notanr: WBA-N-89090.

Beschouwing tav de  
veiligheid van de  
Postbootkade.

Projectnr: W 89.05/07.

hoeveelheid overslag

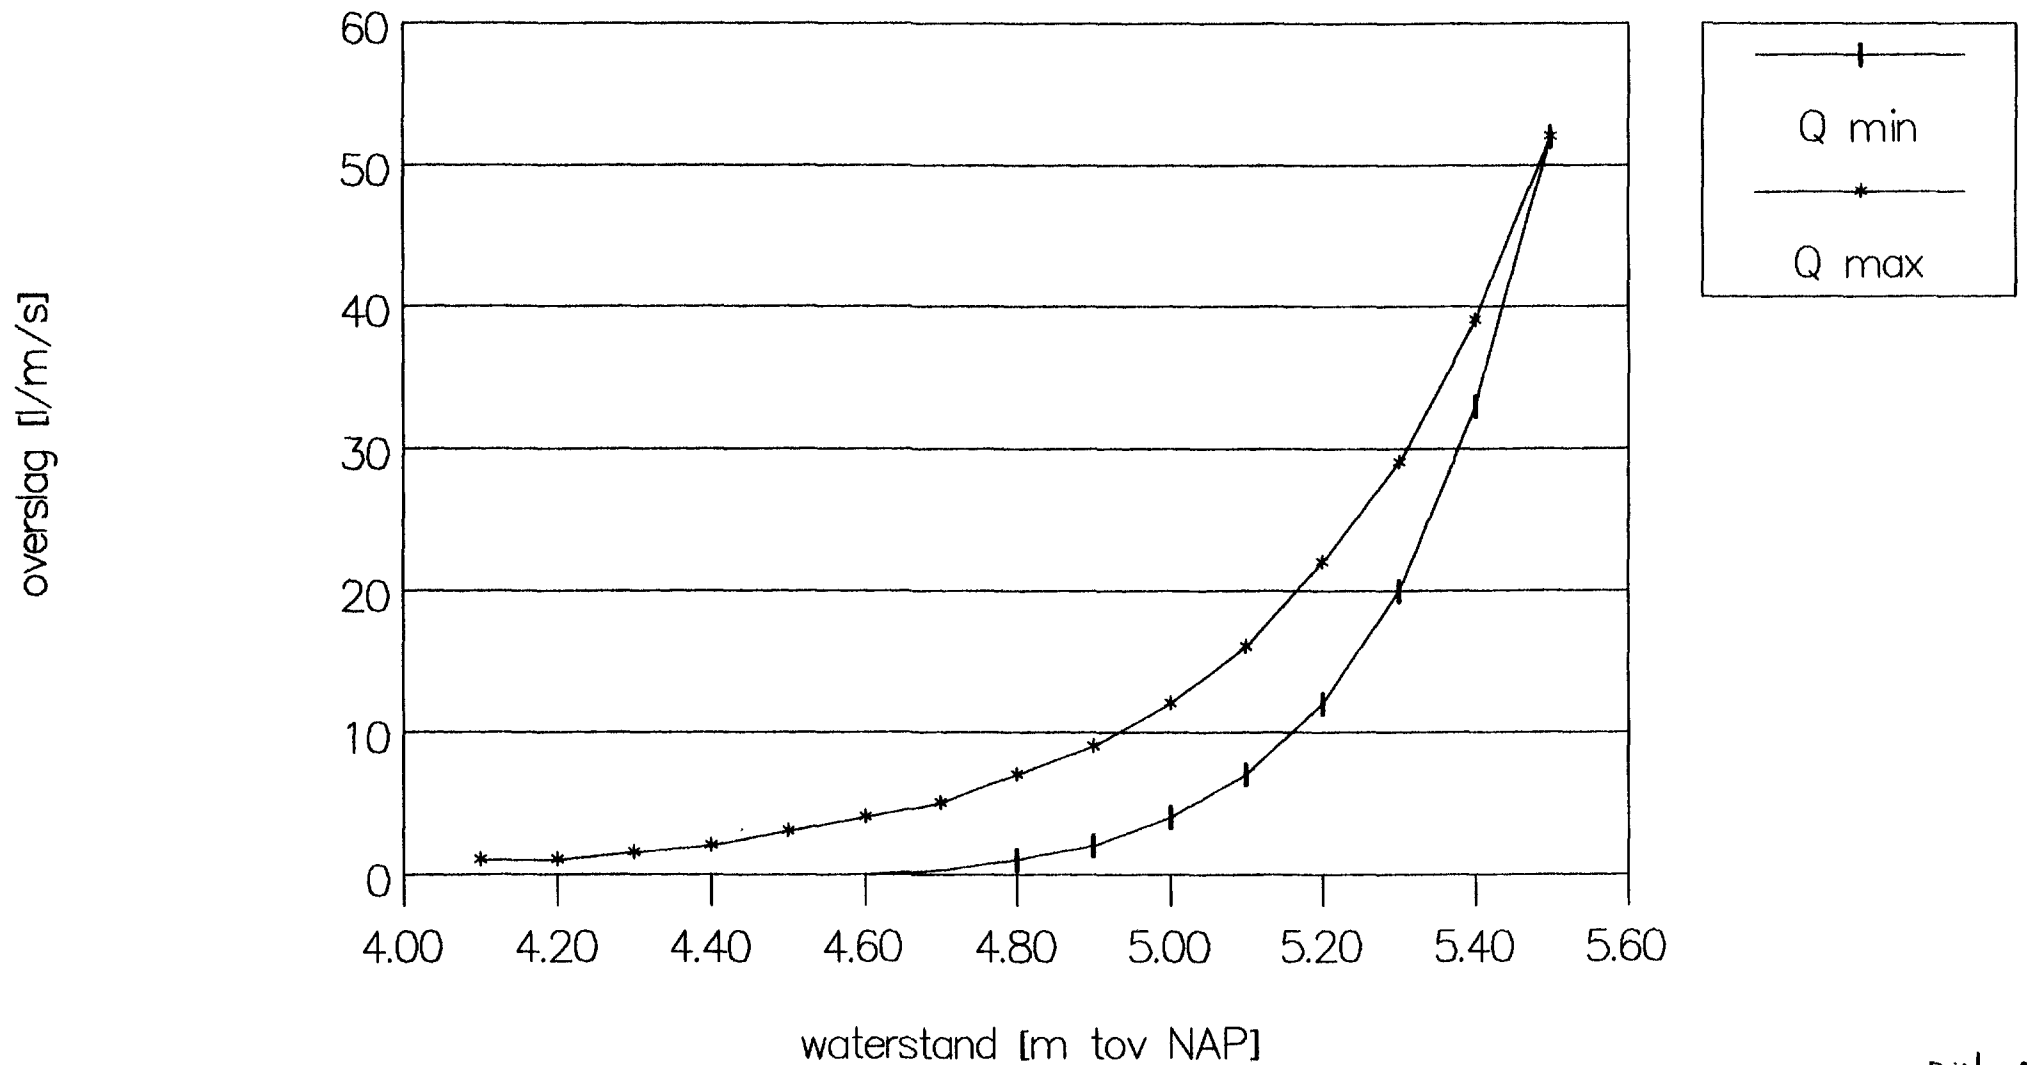
Uit bijlage 1 blijkt dat een hoeveelheid overslag van 10 l/m<sup>1</sup>/s wordt overschreden bij een waterstand tussen NAP + 4.95 m en NAP + 5.15 m. De bijbehorende overschrijdingsfrequentie bedraagt 1.5 \* 10<sup>-3</sup> à 8.0 \* 10<sup>-4</sup> maal per jaar (bijlage 2). Tijdens een maatgevende storm zal de waterstand slechts gedurende ongeveer een uur zodanig hoog zijn dat de overslag de hoeveelheid van 10 l/m<sup>1</sup>/s zal overschrijden.
